OSTRAVSKÁ UNIVERZITA

„Výstavba nového kampusu na Černé louce – Univerzitní zázemí sportu a behaviorálního zdraví a Nová budova fakulty umění“

VYSVĚTLENÍ, ZMĚNA NEBO DOPLNĚNÍ ZADÁVACÍ DOKUMENTACE

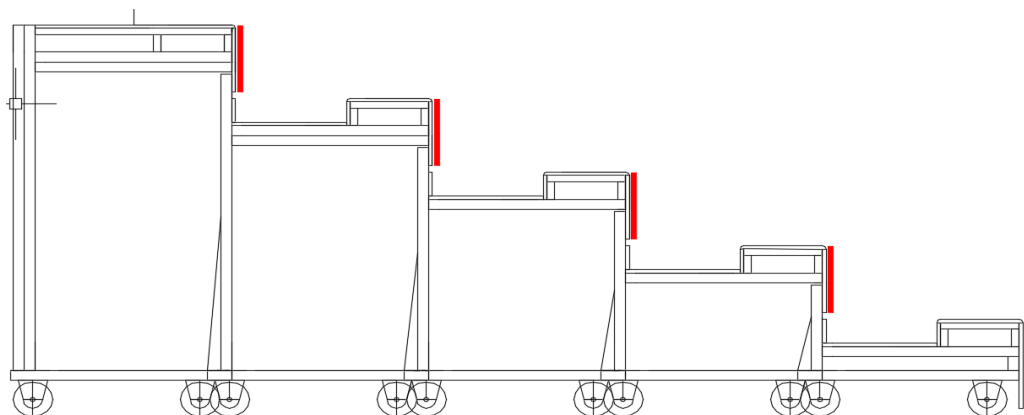
V části R2-Univerzitní zázemí sportu a behaviorálního zdraví - nadzemní část, jsou ve výpise zámečnických výrobků uvedeny mobilní tribuny Z01/9 a Z01/10, v jejichž popisu je uvedeno: „Sedáky a opěradlo-celobukové překližované desky složené ze 13 vrstev bukových dýh impregnovaných speciálními roztoky.... Svislá čela opěrek perforovaná-čtvercový otvor 25x25mm.“

Dle schématického obrázku, který je přiložen k popisu mobilních tribun zde žádná opěradla, ani opěrky nejsou.

Dovolujeme si požádat o vysvětlení tohoto rozporu.

Zadavatel uvádí, že na mobilních tribunách opěradla ani opěrky nejsou. Opěradlem (opěrkou) byla v dokumentaci myšlena svislá čelní deska, která tvoří po složení tribuny rovnou plochu. Tato deska je perforovaná s čtvercovými otvory viz schéma.

Obr. č. 24 - trapézový plech 150/280 dle výkresů č. 214, 215, 218, 219 pro 3.NP a 4.NP objektu „B“

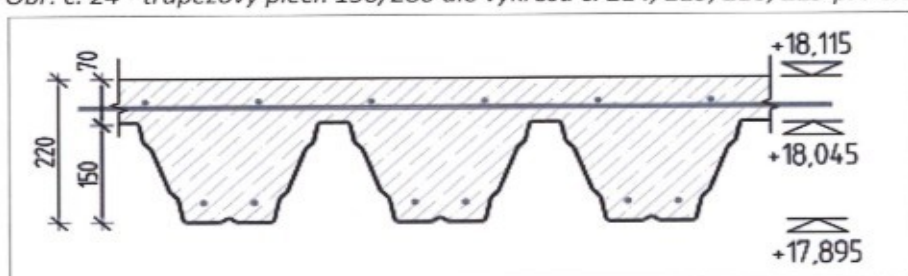
Položku č. 72 dle slepého rozpočtu nemůžeme dohledat v projektové dokumentaci. Tento trapézový plech je sice obsažen ve výkresu č. 203 pod položkami č. 35 a 48 jako dobetonávky dilatačního celku „B“ v 3.NP a 4.NP, ale ve výkresech těchto konstrukcí (výkresy č. 214, 215, 218, 219) není o tomto trapézovém plechu žádná zmínka. V těchto výkresech je zobrazen a zmíněn pouze trapézový plech 150/280, viz. obr. č. 24. Žádáme zadavatele o informaci, kde se nachází v zadávací dokumentaci tento trapézový plech. Zároveň žádáme o přesnou specifikaci tohoto trapézového plechu (chybí údaj o šířce vlny).

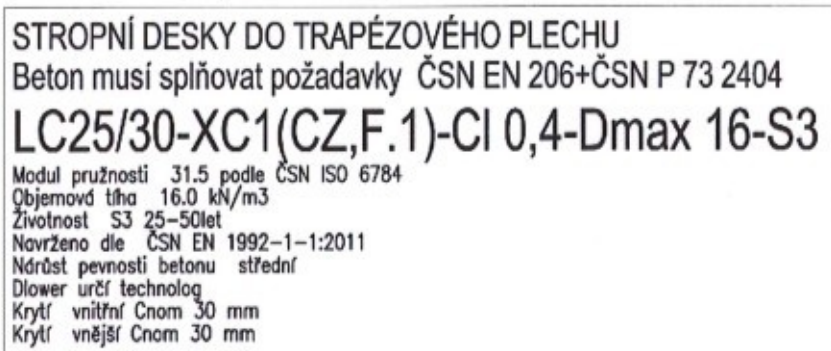
Položky č. 73 a 75 slepého rozpočtu jsou položky určené pro podepření klasického stropního bednění. Ve slepém rozpočtu se ale nachází také ztracené bednění z trapézového plechu (pol. č. 72) v ploše 4 128 m². K tomuto bednění nemůžeme dohledat položku pro podpěrnou konstrukci. Žádáme zadavatele o vysvětlení, případně upřesnění, kde ve slepém rozpočtu se nachází položka pro podpěrnou konstrukci ztraceného bednění z trapézového plechu.

Zadavatel sděluje, že trapézové plechy jsou dimenzované tak, aby nebylo nutno při betonáži provádět podpěrnou konstrukci.
